Service manual

Hi-Fi 22RH790
43/62/63/65/72/73

TRA3802

- (GB) For the service data of the above-mentioned set we refer to the Documentation of the 22RH790/00, which should, however, be modified as follows.
- (NL) Voor de service gegevens van bovengenoemd apparaat verwijzen naar de dokumentatie van de 22RH790/00, echter met de volgende wijzigingen.

Fig. 1

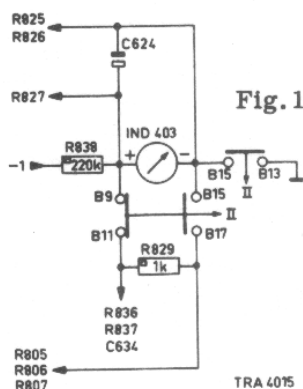
2. Het circuit van de afstemindicator is gewijzigd. R829 en R838 zijn toegevoegd (zie fig.1).

Fig. 2

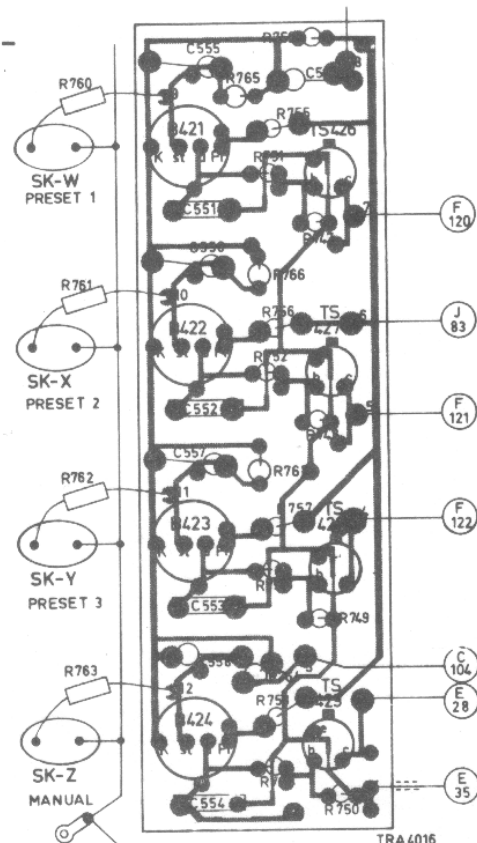
1. De voorinstelling springt terug naar "manual"
Dit kan verholpen worden door C555-C557 te veranderen in 2,7 nF (4822 120 20118) en R765-767 - 22 Mohm, 1/4 W (4822 110 30223) parallel te monteren aan C555-557. Het printspoor is tevens gewijzigd (zie fig.2).
2. Door R751-754 te veranderen in 47 kohm, 1/4 W, krijgen TS426-TS429 een beter werkpunt.

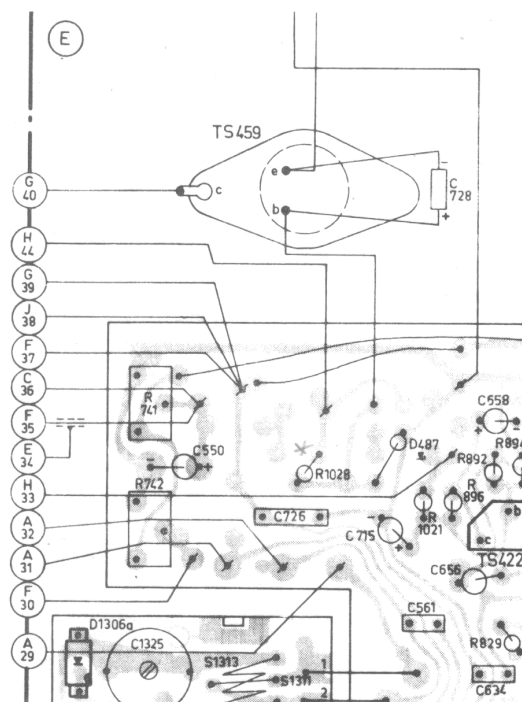
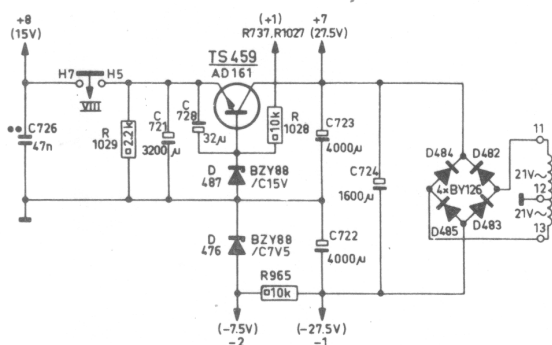
Tevens is het voedingsgedeelte enigszins gewijzigd volgens onderstaand schema.
